**ASSESSMENT BRIEF FOR
EIATRC**

BAHAGIAN A																																																		
Pegawai Proses	Luqman b. Baharudin																																																	
Nama Projek	LAPORAN PENILAIAN KESAN KEPADA ALAM SEKELILING (EIA) BAGI CADANGAN PEMBANGUNAN KEDIAMAN YANG MENGANDUNGI MENARA A – PANGSAPURI KEDIAMAN HARGA BEBAS 30 TINGKAT (639 UNIT) DARI ARAS 8 – ARAS 37, MENARA B – PANGSAPURI KEDIAMAN PPAM 24 TINGKAT (426 UNIT) DARI ARAS 8 – ARAS 31, 8 TINGKAT PODIUM DARI ARAS BAWAH – ARAS 6 YANG MENGANDUNGI RUANG TEMPAT LETAK KENDERAAN DAN RUANG KEMUDAHAN SOKONGAN DI ARAS TANAH DAN RUANG KEMUDAHAN REKREASI DI ARAS 7 DAN 1 TINGKAT RUANG PENJAJA MADANI DAN RUANG UTILITI DI ARAS LG1 DI ATAS PT 50001, JALAN 27/56, SETIAWANGSA, MUKIM ULU KELANG, WILAYAH PERSEKUTUAN KUALA LUMPUR																																																	
Aktiviti	Jadual Pertama, Perintah EIA 2015: Aktiviti No. 13, Pembangunan Di Kawasan Cerun

No Fail Punca	JAS.WHQ.600-2/12/112																																																	
Lokasi Projek	PT 50001, JALAN 27/56, SETIAWANGSA, MUKIM ULU KELANG, WILAYAH PERSEKUTUAN KUALA LUMPUR																																																	
Keluasan	7.097 ekar

Figure 6.15: Construction Suitability Plan

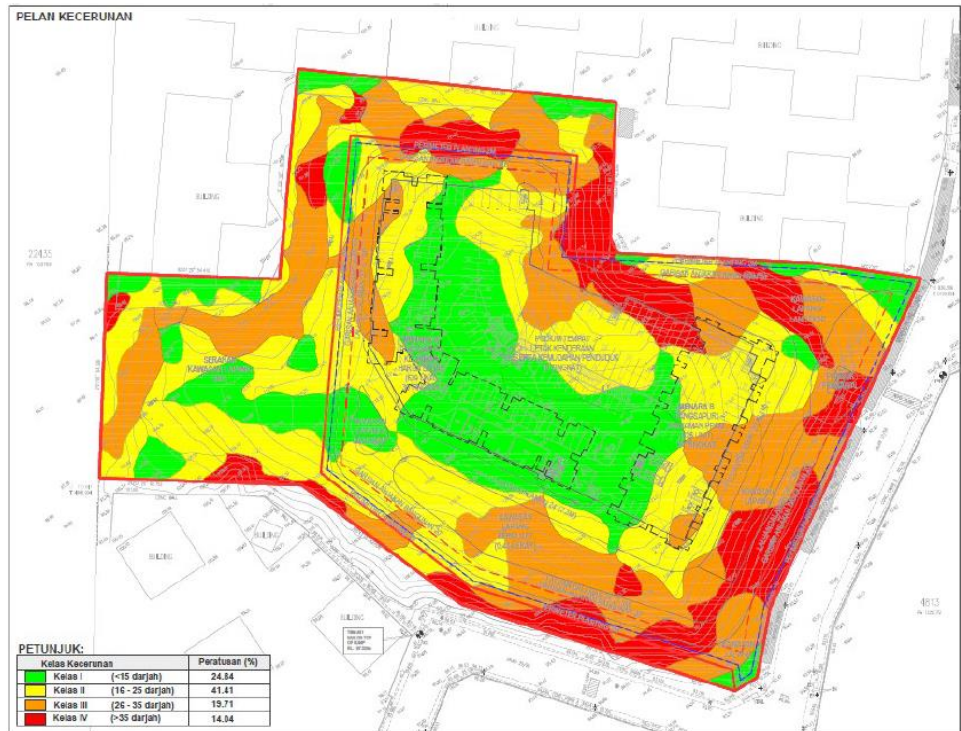
9. Geological Terrain Mapping dan Construction Suitability Map hendaklah mendapat ulasan dan pegesahan pihak Jabatan Mineral dan Geosains.
10. Kajian hydrogeologi hendaklah memperincikan aras air tanah dan kualiti air tanah bagi tujuan penilaian impak daripada cadangan projek.

Figure 6.16: Slope Gradient Plan

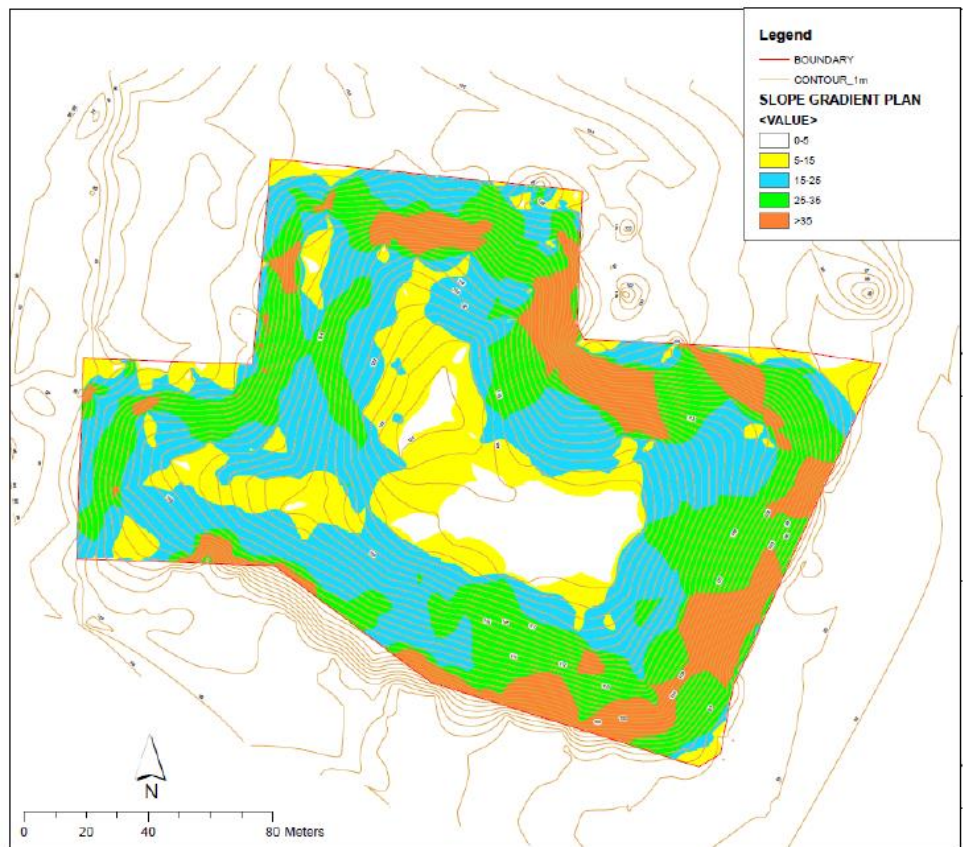
11. Langkah-langkah penstabilan cerun dan kawalan kerja tanah di kawasan cerun semasa fasa kerja tanah dan pembinaan tidak diperincikan dalam Laporan EIA. Slope Gradient Plan di muka surat 6-40 dalam Laporan EIA tiada peratusan bagi setiap tahap kecerunan.
